**Revue des Pistes Cyclables
de la Commune de Crolles**

Entre citoyens et élus

20 Jan. 2007

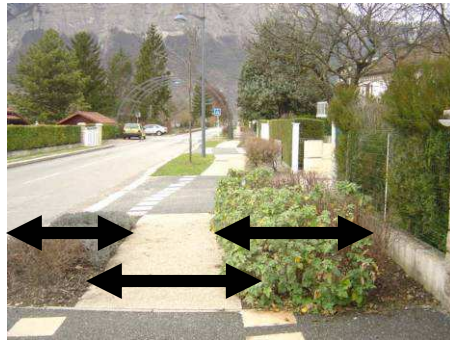
Cet endroit a été un temps fort dans nos échanges. Une personne de ce quartier, contrainte d'utiliser la RN 90 pour accéder au lotissement, a fait de très vives critiques sur la non-réalisation de la continuité de la piste.

Il serait grand temps que la commune et l'association *Trait d'Union* aient des relations apaisées afin de conclure à une réalisation de ce prolongement piétons/cycles pertinent et attendu par tous.

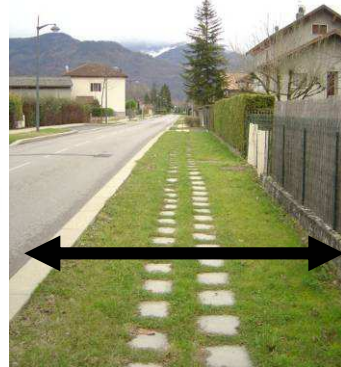
Espace de 1,5m seulement séparé de 1.3 m parfois coté riverain et de 1,1m coté route ; cheminement en pavé dit japonais de 2.3 m à 3 mètres utilisable par personne, ni piétons, poussette, cycle ; parfois détérioré par les riverains, encombré de poteau

Possibilité de le convertir en piste cyclable ??

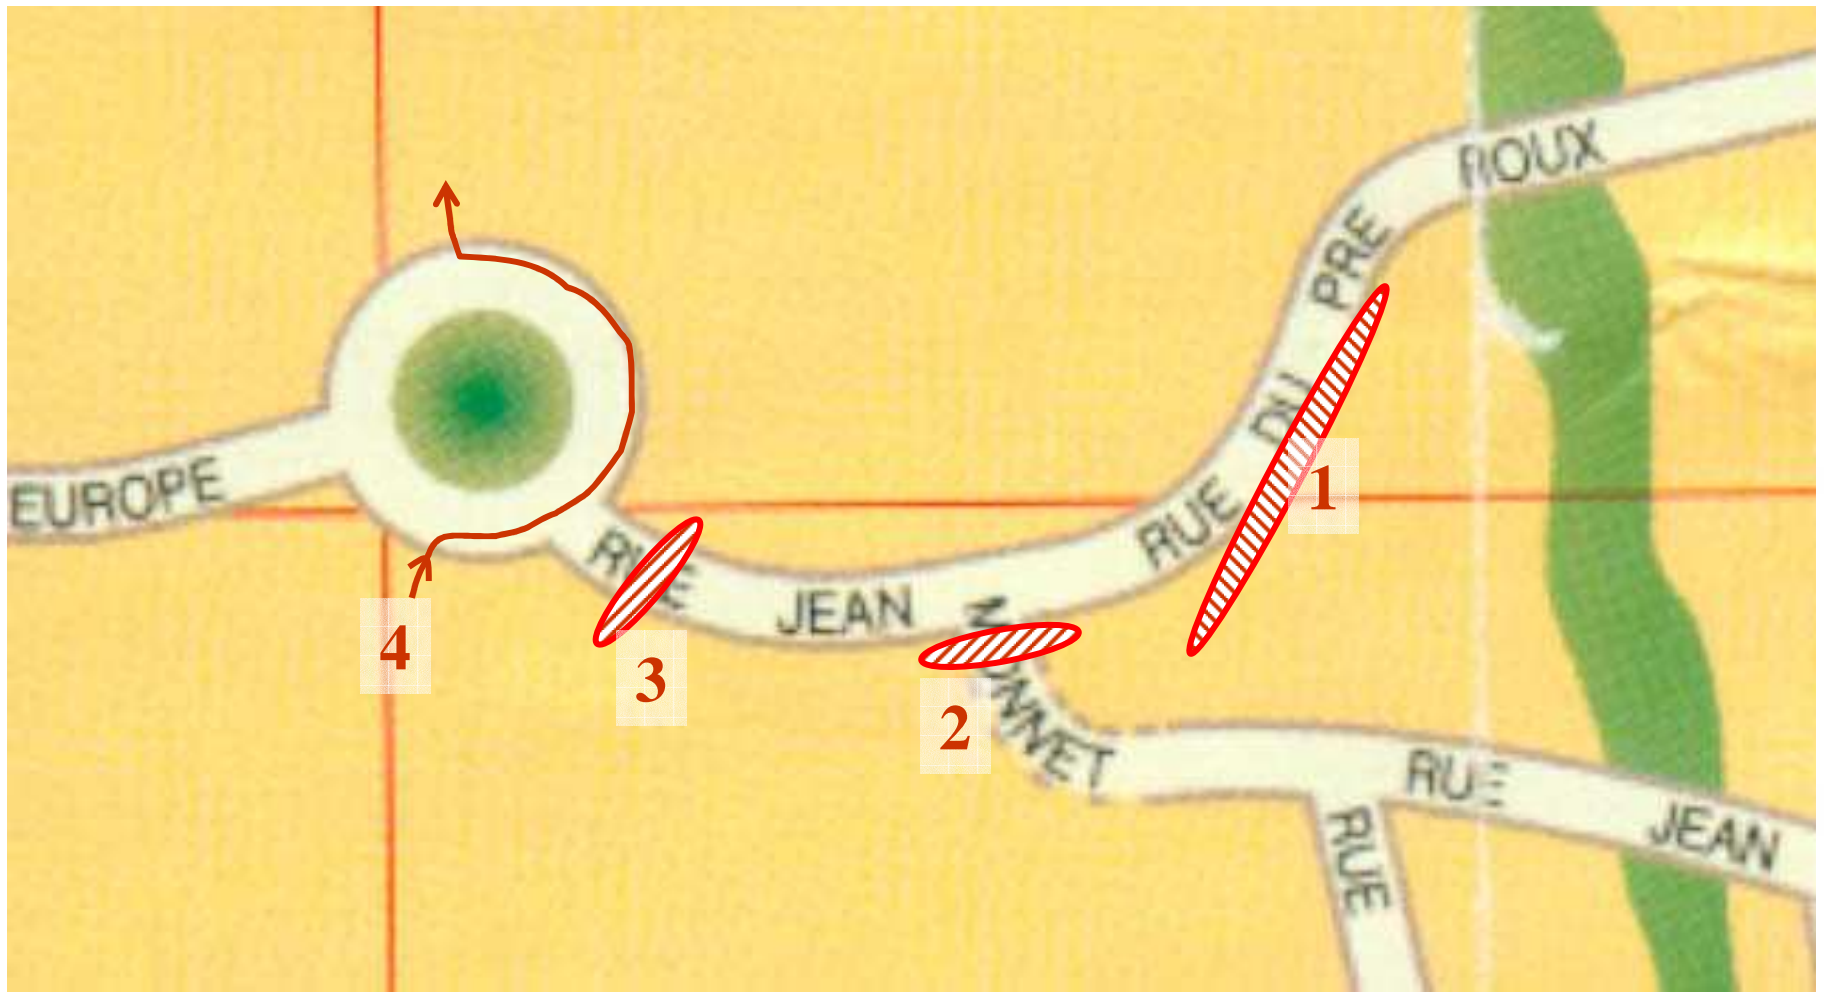
La liaison sur le site industriel de Bernin présente une vue d'ensemble positive.
